改善箇所説明図
(④キャブマウントと電源用配線の干渉)

不具合の内容

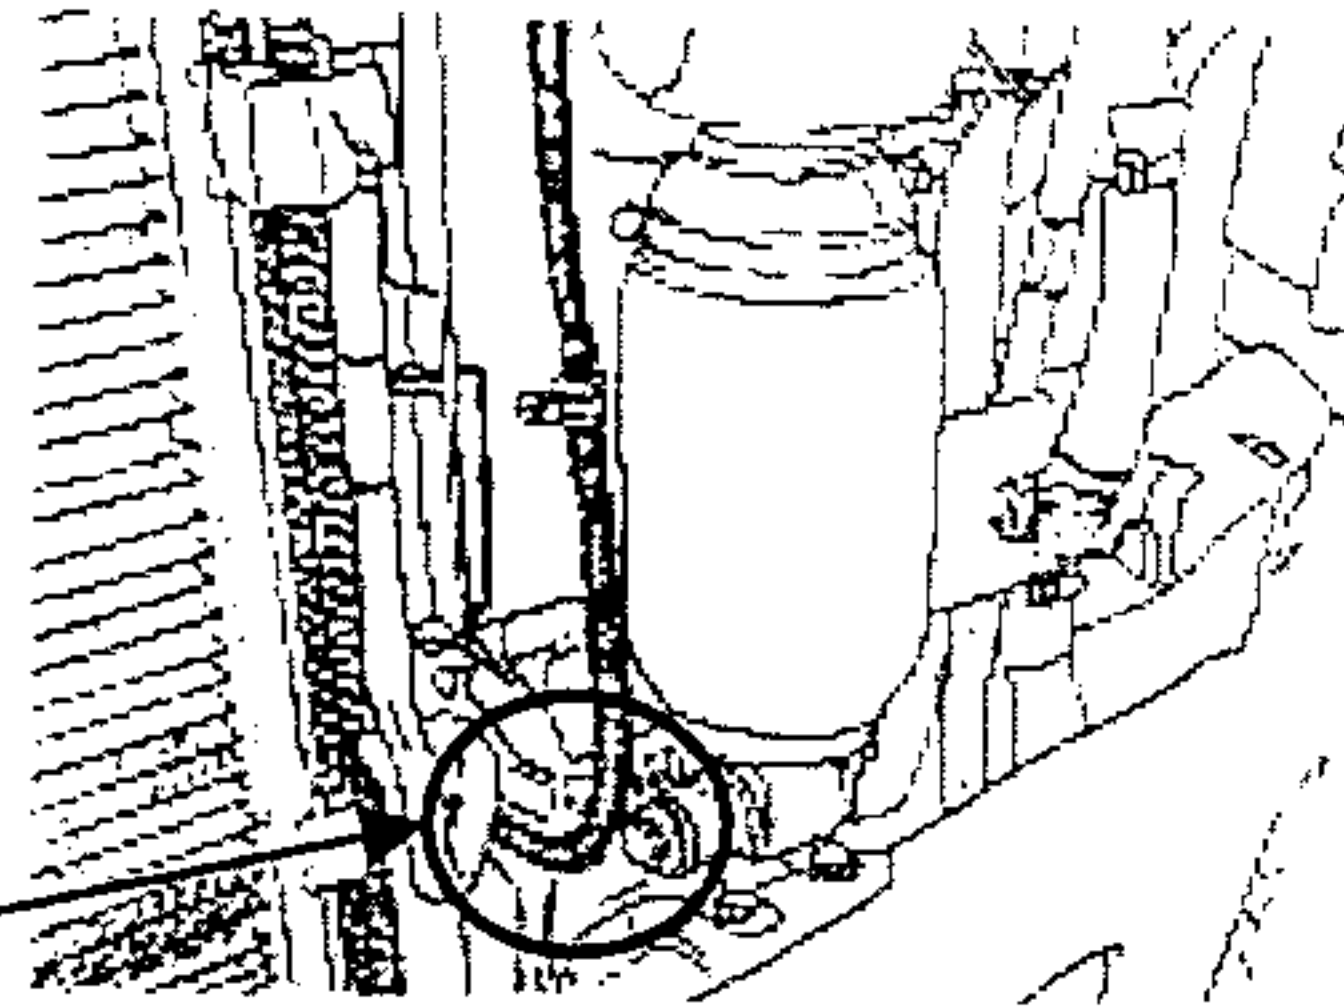
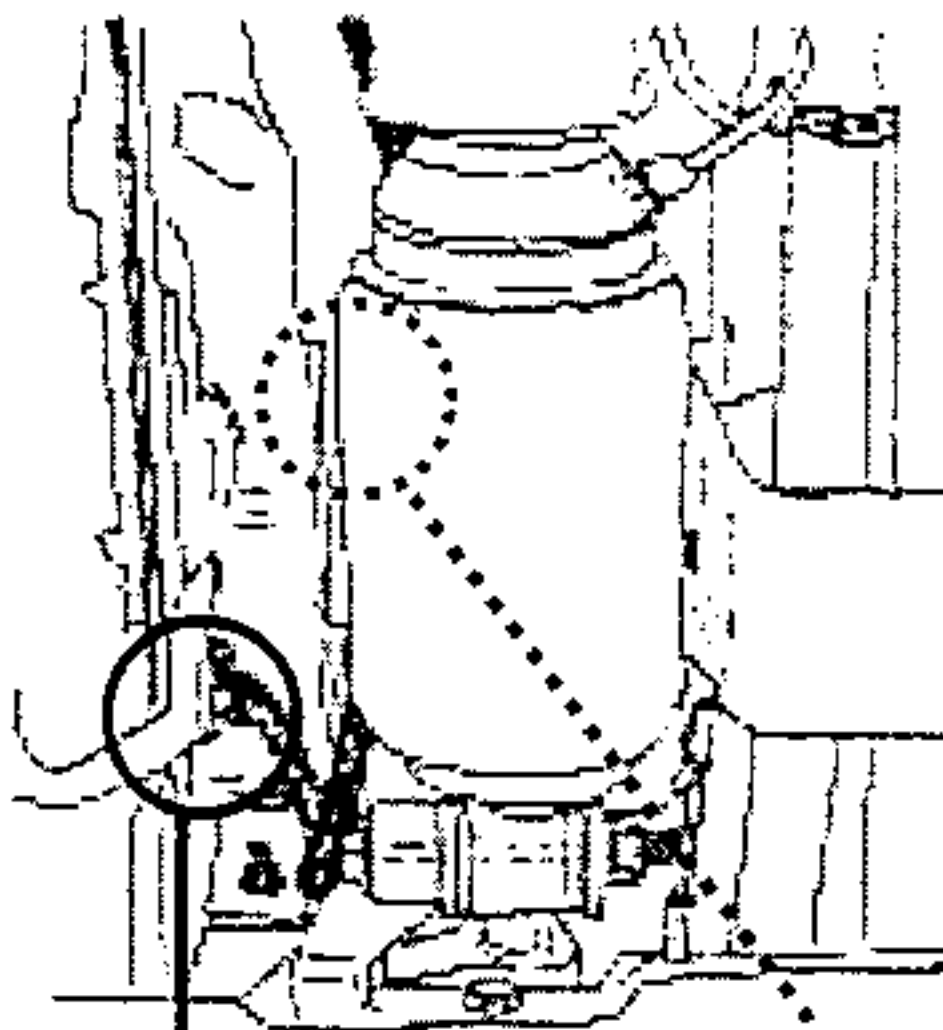
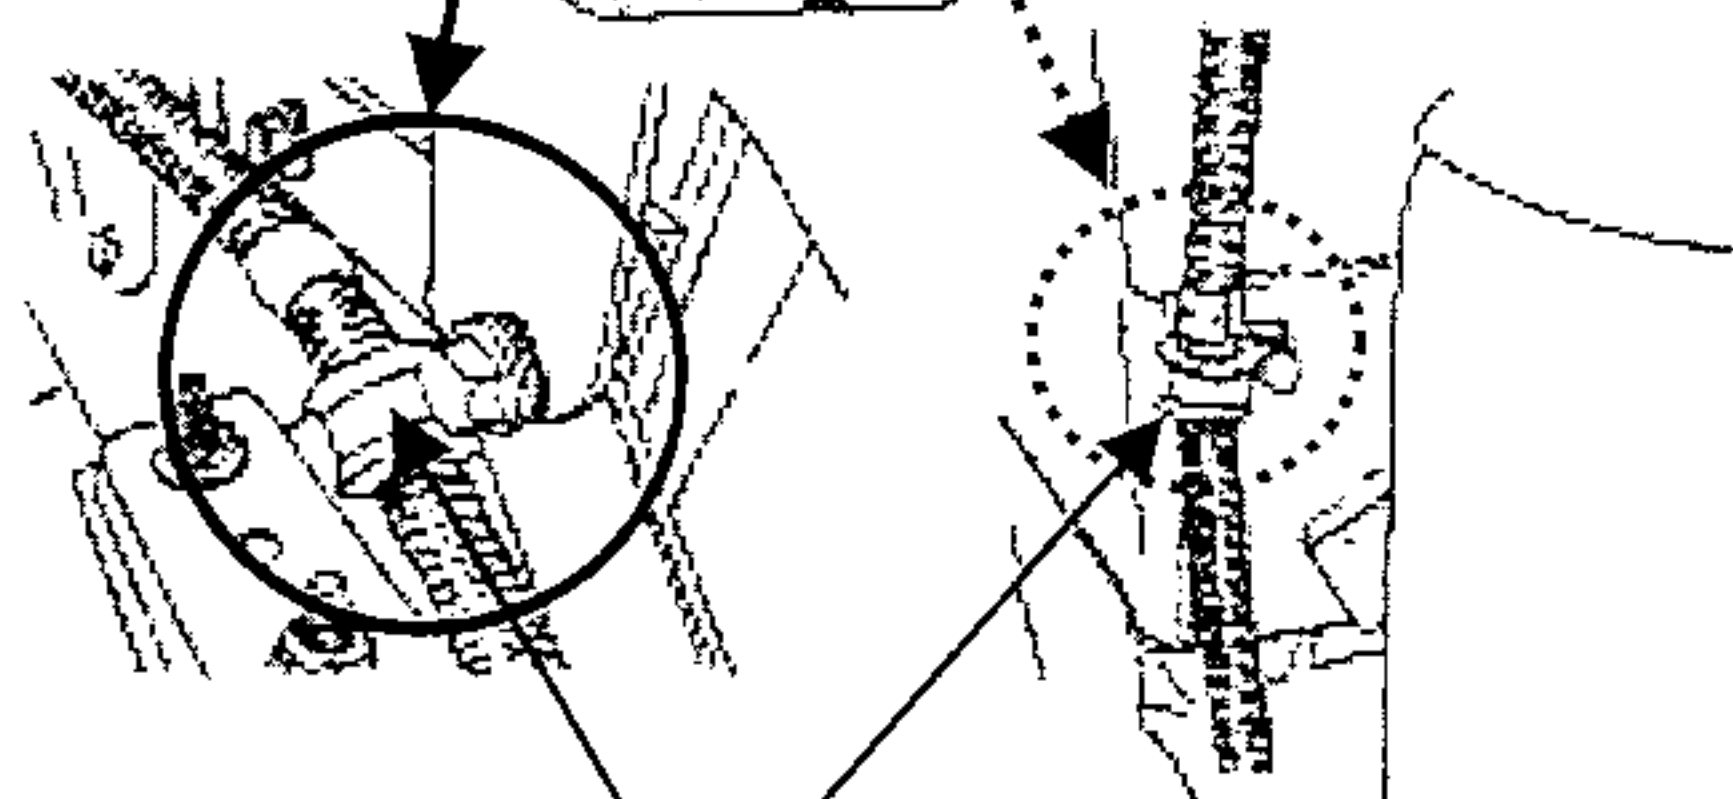
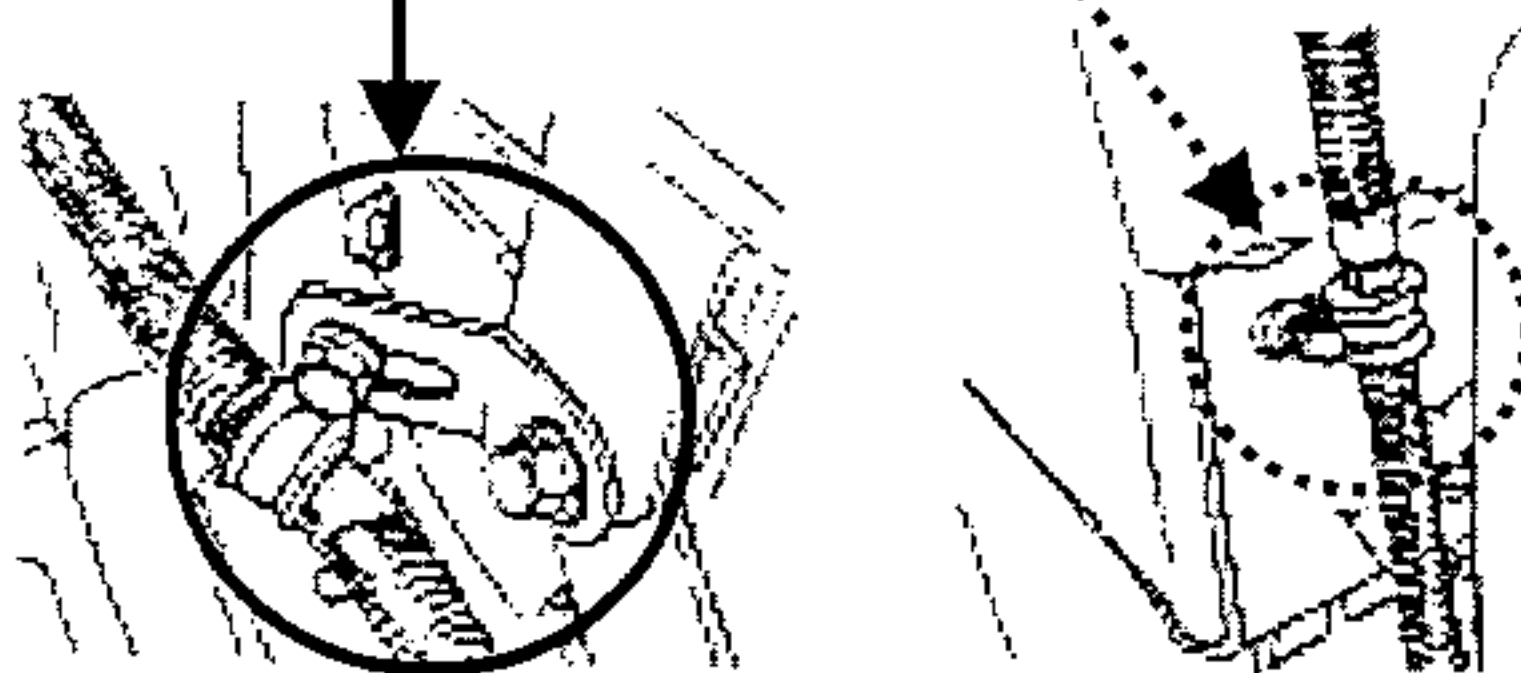
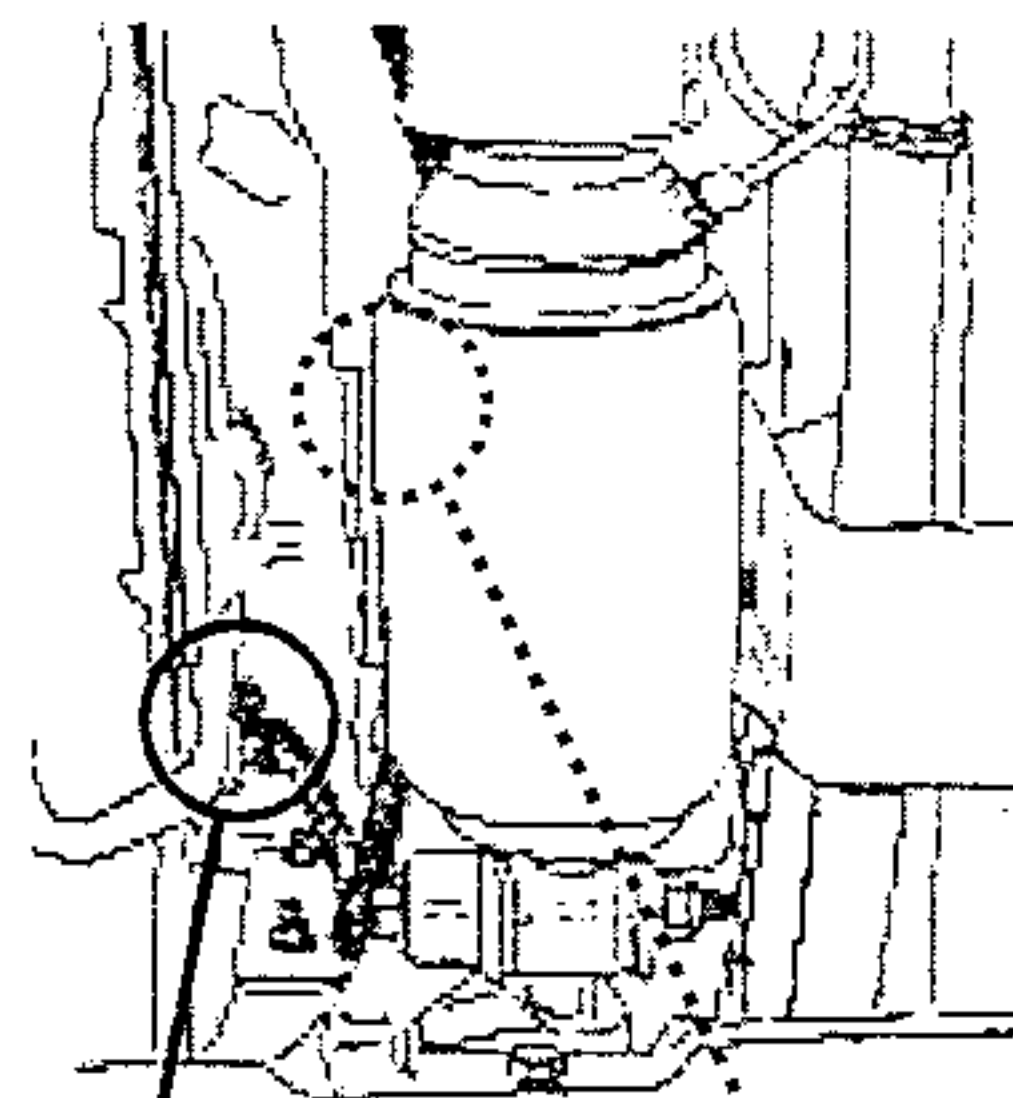
電源用配線がキャブマウントに接触

電気装置において、電源用配線の取り回しが不適切なため、キャブマウントに干渉するものがあり、そのままの状態で使用を続けると、当該配線が損傷して電源が供給されなくなり、原動機が停止するおそれがある。

クランプの向きを180° 変えて
取り付ける。

L 型ブラケットを取り除いて
クランプを取り付ける。

全車両、当該配線を点検し、取り回しが不適切なものは取り回し位置を変更する。また、当該配線が損傷しているものは、損傷の程度に応じて修理する。
